改善箇所説明図

(代表車種:コマツ HV6000 通称名:HV6000-1)

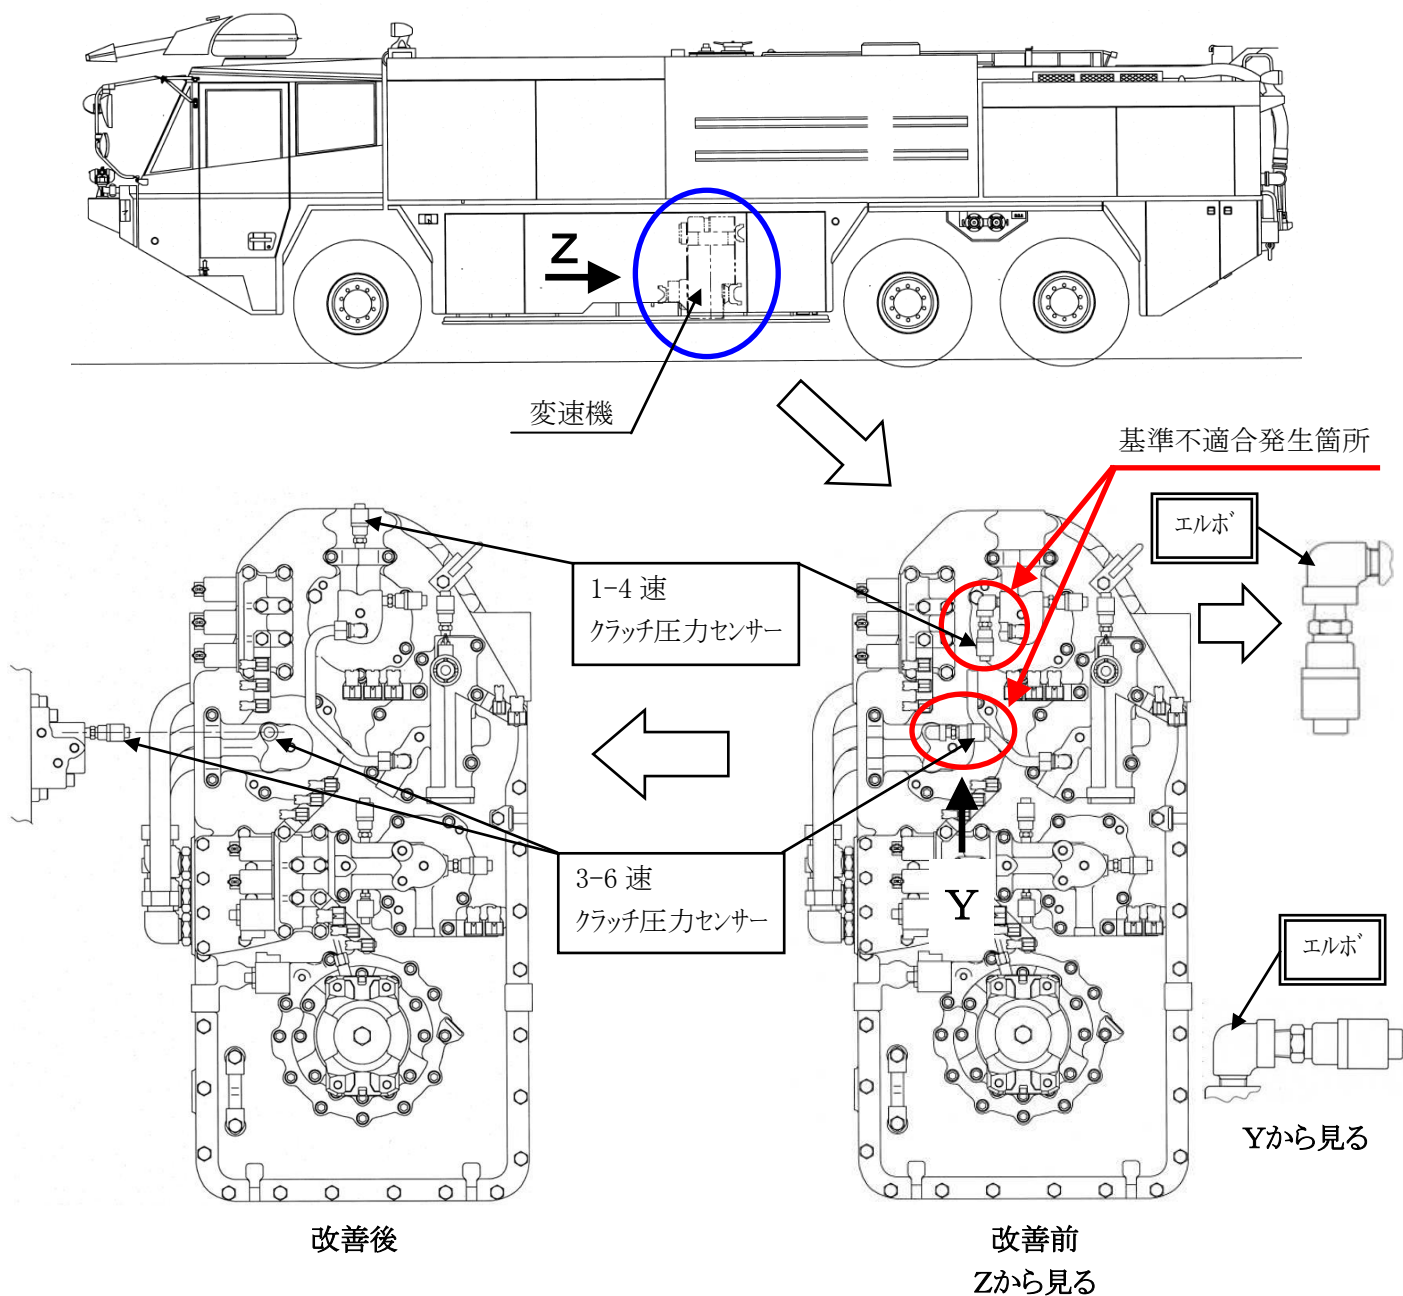
変速機において、クラッチ圧力センサーの取付方法が不適切なため、当該センサーの内部部品のピンが損傷し、正常な通電が出来なくなるおそれがある。そのため、クラッチ圧力の検出が出来なくなり、特定の速度段で走行不能となるおそれがある。

改善措置の内容:全車両、1-4速および3-6速のクラッチ圧力センサーの取付方法を変更するとともに、新品に交換する。なお、1-4速クラッチ圧力センサーは取付位置を変更する。

識別:センサーに白色ペイントを塗布する。
